INFORME TÉCNICO DE INSPECCIÓN No. 007-2021

Proyecto:	URBANIZACIÓN SAN VICENTE	Categoría:	I
Promotor:	PROMOTORA SAN VICENTE, S.A.		
Representante Legal:	ADRIAN GUTIERREZ		
Localización del Proyecto:	CORREGIMIENTO DE METETÍ, DISTRITO DE PINOGANA, PROVINCIA DE DARIÉN		
Fecha de inspección:	19 DE FEBRERO DE 2021		
Fecha del Informe:	22 DE FEBRERO DE 2021		
Participantes:	RAMSES GUTIERREZ- Parte de la Promotora RAMSES GUTIERREZ (Hijo)- Parte de la Promotora ARANTXA RODRIGUEZ- Técnica de Evaluación (Sede Central). LESLY FLORES- Técnica de Evaluación (Sede Central).

Foto 6. Posible ubicación de la PTAR y laguna.

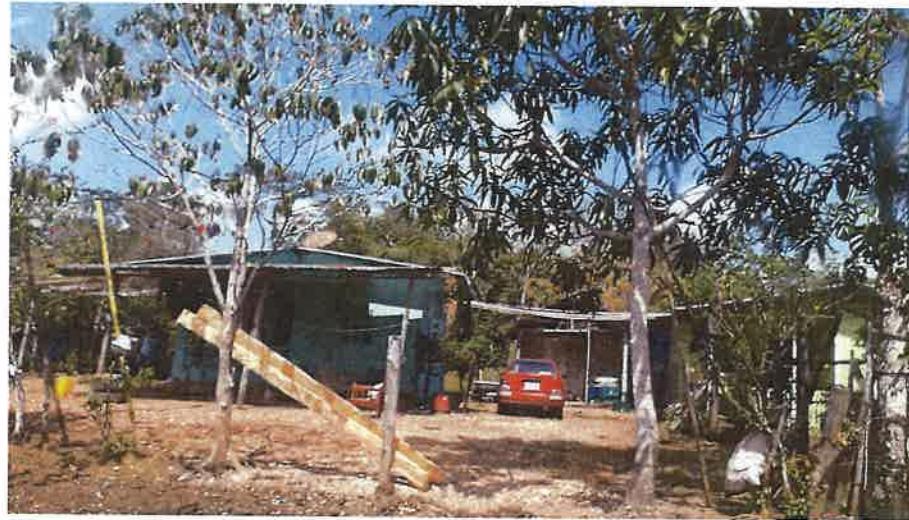
- Durante el recorrido en el área destinada para la construcción de la PTAR, el promotor indicó que aún no tienen definido si las aguas tratadas serán descargadas a la quebrada ubicada en una finca colindante con el proyecto o si se optará por la construcción de una laguna de estabilización para así utilizarla como agua de riego para el proyecto (foto 6).

- En cuanto al medio físico, el área del proyecto presenta una topografía plana.
- El promotor indica que aún no se ha definido cuál es el método a utilizar para las descargas de las aguas provenientes de la PTAR, entre las opciones mencionadas están la construcción de un lago o la descarga a una quebrada ubicada en la finca colindante al proyecto.

VII. IMAGEN DEL RECORRIDO DE LA INSPECCIÓN (Google Earth)

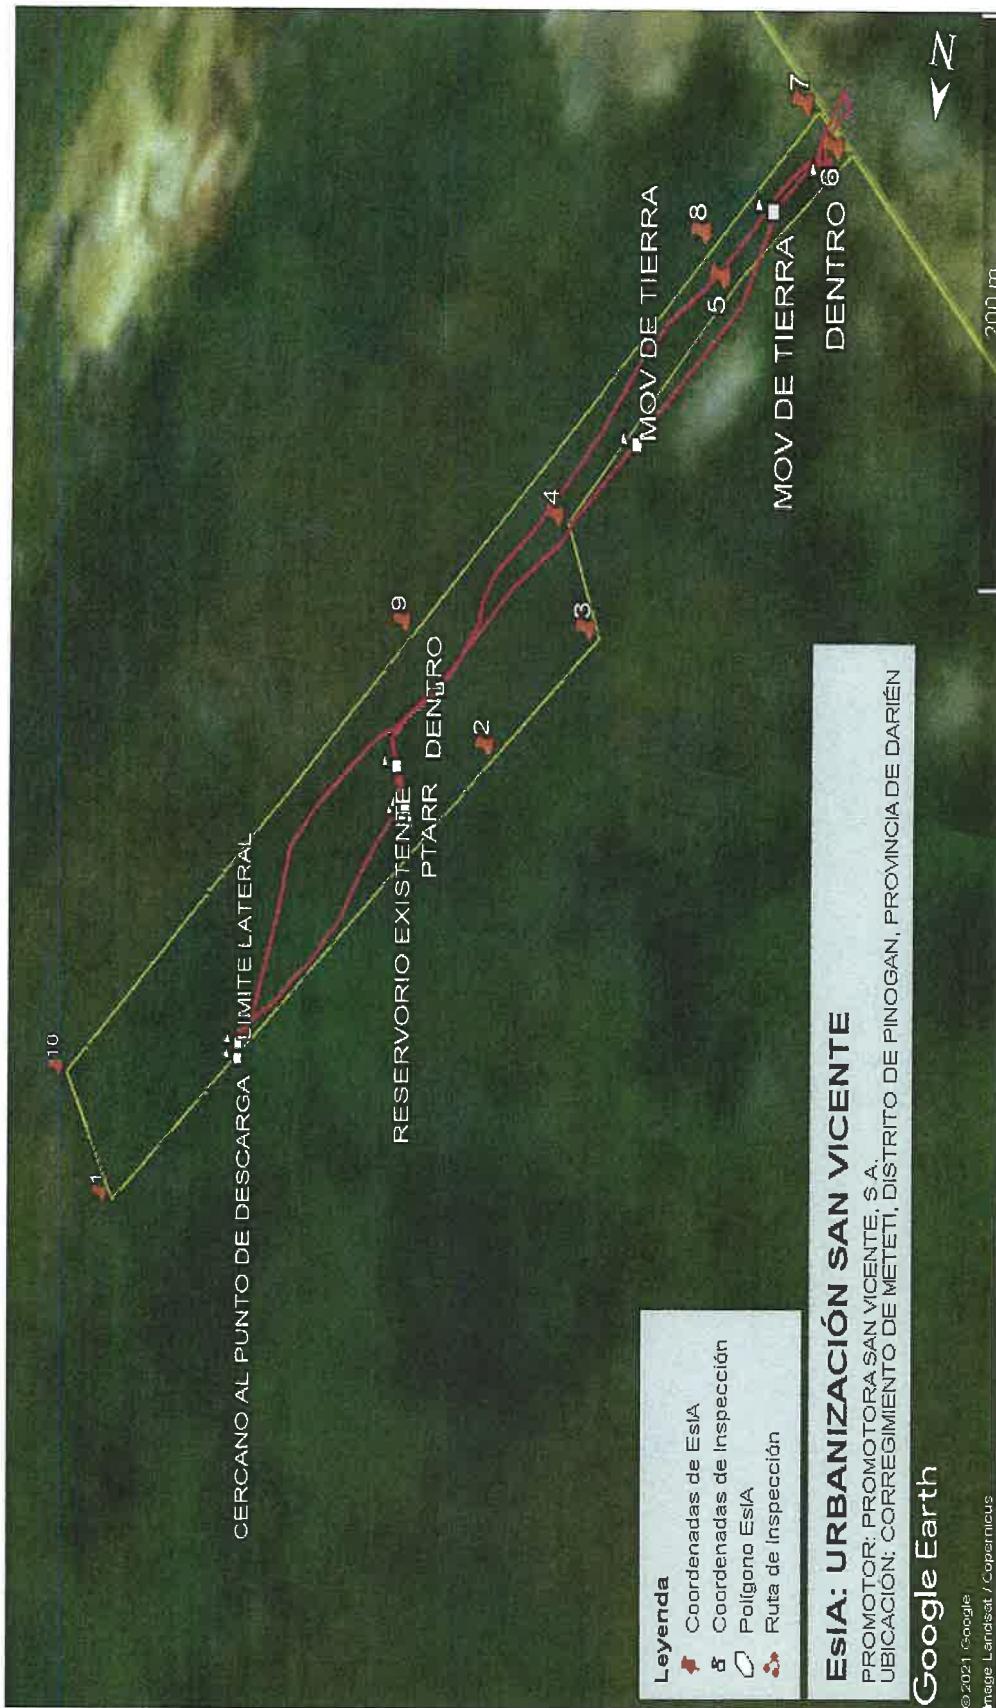
- Las coordenadas aportadas por el promotor, ubican el proyecto en el área propuesta a desarrollar.
- No se evidencia de fuentes hídricas dentro del área del proyecto.
